**CITTÀ METROPOLITANA DI GENOVA**  
**Deliberazione del Consiglio Metropolitan**  
 DIREZIONE PIANIFICAZIONE GENERALE E DI BACINO  
 DIREZIONE PIANIFICAZIONE GENERALE E DI BACINO

Deliberazione n. 7 del **27 FEBBRAIO 2015**

**OGGETTO: Piano di bacino Ambito 14. Approvazione della Variante ai sensi dell'art.10 c.5 della L.R. 58/2009 per l'aggiornamento del quadro della pericolosità idraulica del rio Vernazza e del rio Chiappeto in Comune di Genova.**

## Carta delle fasce di inondabilità

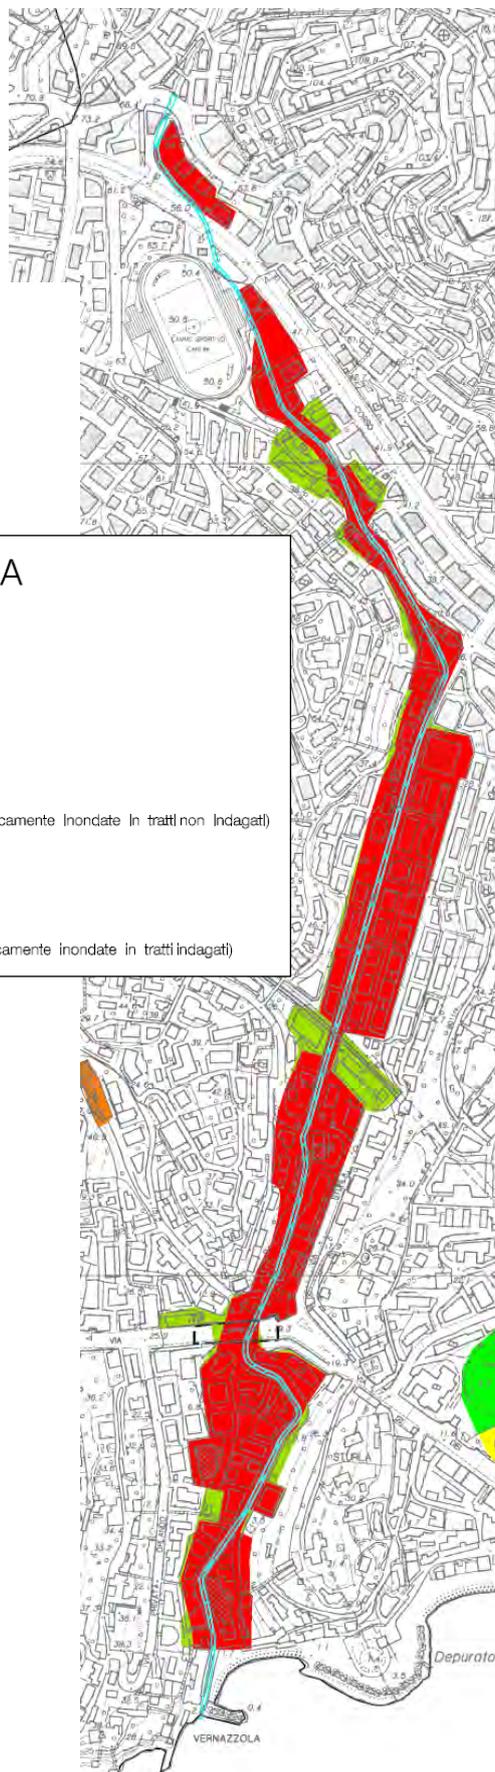
Rilevato che, al fine di superare il regime transitorio della fascia A\*, sono stati effettuati approfondimenti che, sulla base di un modello idraulico esteso a tutto il tratto della tombinatura fino alla foce del Rio Vernazza, hanno consentito di definire potenziali scenari di esondazione, di aggiornare le verifiche idrauliche e di tracciare le aree potenzialmente inondabili per le portate di riferimento; le aree già mappate come storicamente inondate, ove eccedenti il limite della fascia A, vengono classificate in fascia C, in quanto area inondata in tratto indagato.

La variante proposta consiste, quindi, nella perimetrazione delle fasce di inondabilità allo stato attuale del rio Chiappeto e del rio Vernazza in Comune di Genova e nell'aggiornamento del Piano degli interventi;

## Piano degli interventi di mitigazione del rischio (stralcio) Proposta di modifica

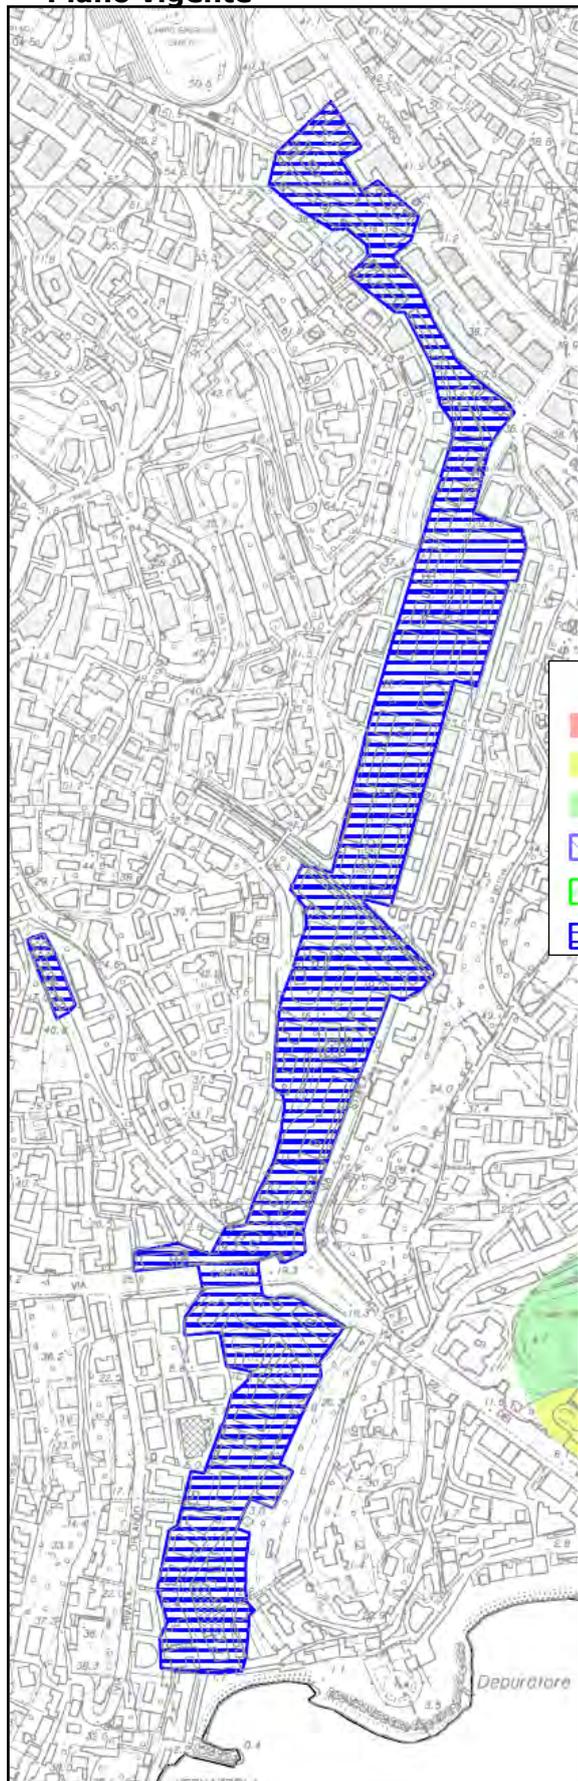
Bacino: <b>Rio Vernazza</b>								
Corso d'acqua	Comune	Ubicazione	Descrizione della criticità	Codice intervento	Descrizione Intervento		Livello di priorità	Stima economica (Euro)
					Strutturale	Non strutturale		
Rio Vernazza	Genova	tratto tombinato tra via Borgoratti e lo sbocco a mare.	Tombinatura critica per Q50.	ID-VE-02(**)	Realizzazione di un canale scolmatore nel torrente Sturla in galleria.		Molto alta

(\*\*) Intervento previsto e progettato dall'Equipe Rivi Cittadini per conto del Comune di Genova (1997). Tenuto conto degli ultimi eventi verificatisi e del tempo trascorso dalla progettazione, sebbene il progetto costituisca il riferimento generale, appare opportuno prevedere un'analisi di maggior dettaglio con un suo aggiornamento ed eventuale revisione, sia in termini di soluzioni prospettate, anche con riferimento a tratti a monte non considerati nel progetto originario, sia di adeguamento alle normative attualmente vigenti.

### Carta delle aree inondabili e storicamente inondate –

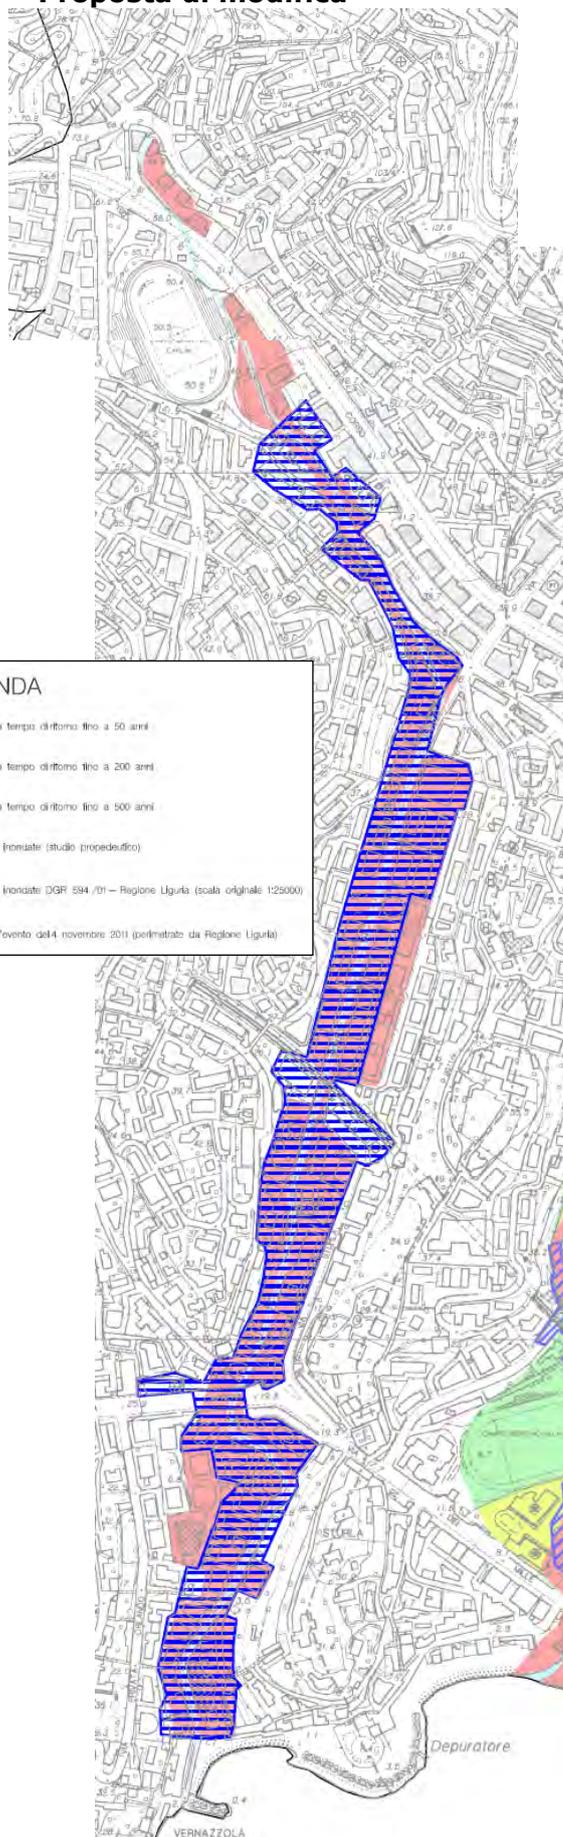
Dato atto che, per quanto attiene al Rio Vernazza, la mappatura della DGR 59/2015 risulta ricompresa nelle aree classificate nella presente variante come fascia A, ad esclusione di alcuni limitati areali, di cui uno in corrispondenza della foce e due a monte e a valle di Via Caprera, sui quali è possibile riconoscere una certa attendibilità sulla base di un sopralluogo speditivo e di valutazione morfologiche;
